Avis de la Mission régionale d'autorité environnementale de la région Nouvelle-Aquitaine sur un projet de centrale photovoltaïque au sol à Cère (40)

n°MRAe 2018APNA157

Localisation du projet :	Commune de Cère (40)
Maître(s) d'ouvrage(s) :	Société Quadran
Avis émis à la demande de l'Autorité décisionnaire :	Préfecture des Landes
En date du :	22 juin 2018
Dans le cadre de la procédure d'autorisation :	Permis de construire

Source : étude d'impact p.132

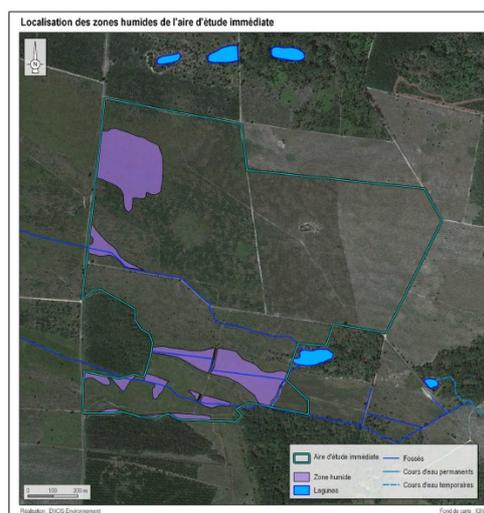
Parmi les espèces recensées, on note la présence du Fadet des laïches, espèce protégée. Plusieurs individus ont été répertoriés, sur plusieurs secteurs de l'aire d'étude immédiate. En outre, toutes les zones

de contacts correspondent à des landes à Molinie bleue.

Source : étude d'impact p.248

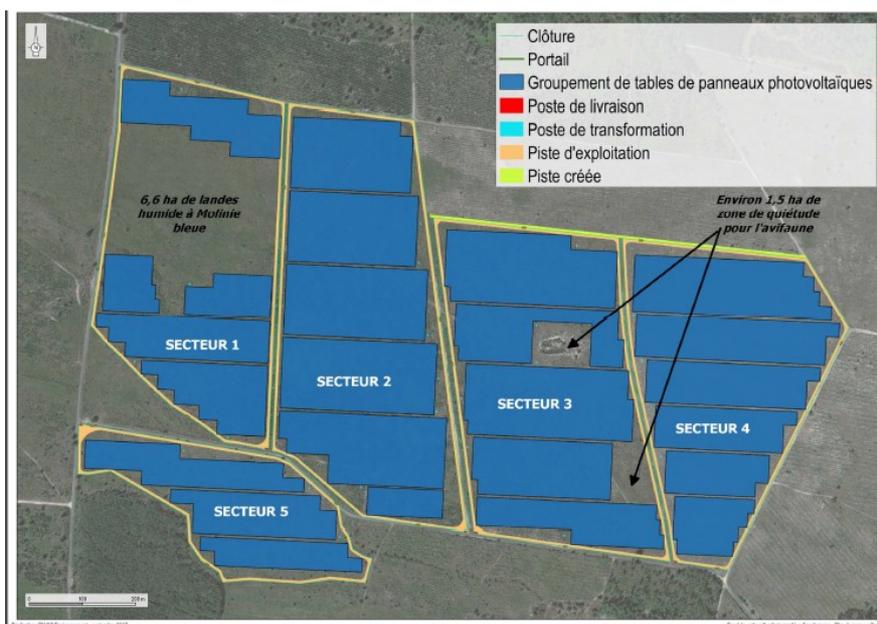
Pour l'entomofaune, l'état initial a mis en évidence la présence du Fadet des laïches et d'habitat favorable à sa reproduction, sur les secteurs de landes humides à *Molinia caerulea*. Les préconisations issues de l'état initial ont été l'évitement de ces habitats, en supprimant du projet une large partie sud de l'aire d'étude immédiate et en évitant l'implantation de panneaux dans une partie du secteur nord. De plus, au sein du secteur 1, l'habitat de landes à Molinie a été intégré au sein de l'espace clôturé afin de garantir la préservation de cet habitat par une gestion adaptée. La superficie concernée par cette mesure est d'environ 6,6 ha.
